# 改善箇所説明図

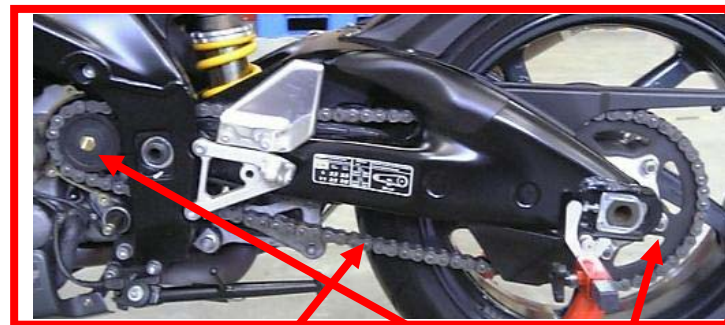
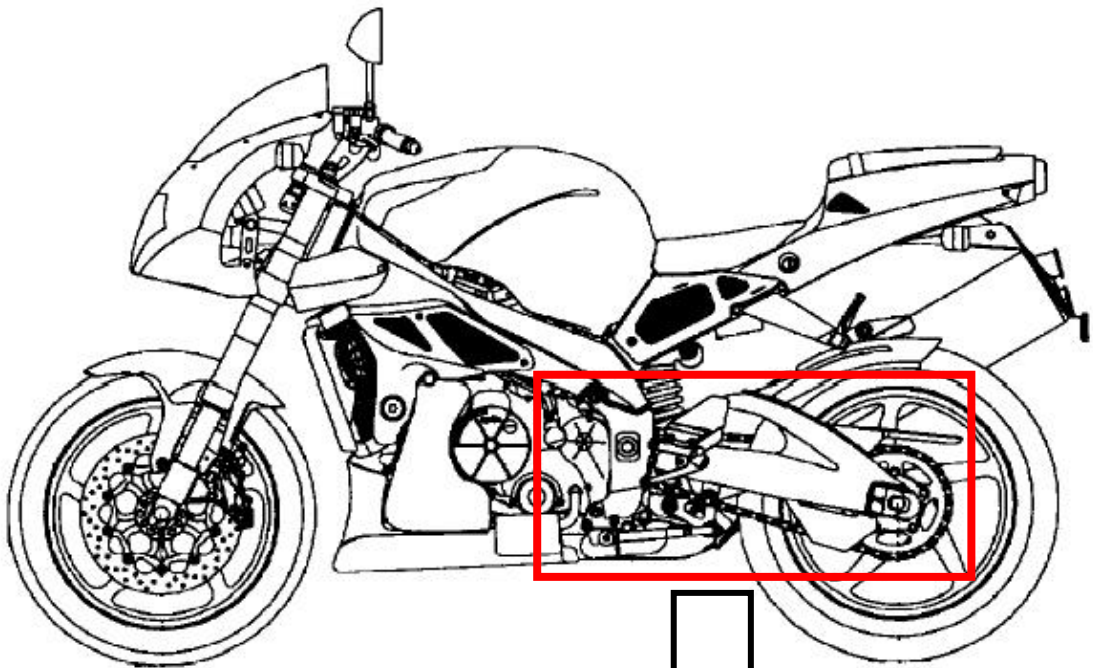
二輪車のドライブチェーンにおいて、製造時の熱処理が不適切なため、当該チェーンの材質の強度が不足しているものがある。そのため、発進又は減速時の駆動力により亀裂が発生し、最悪の場合、ドライブチェーンが破断して走行不能になるおそれがある。

改善の内容：全車両、ドライブチェーンを良品と交換する。また、既に走行距離の多い車両については、スプロケットも合わせて交換する。

識別：ドライブチェーンの継ぎ目のリンクプレートが黄色である。
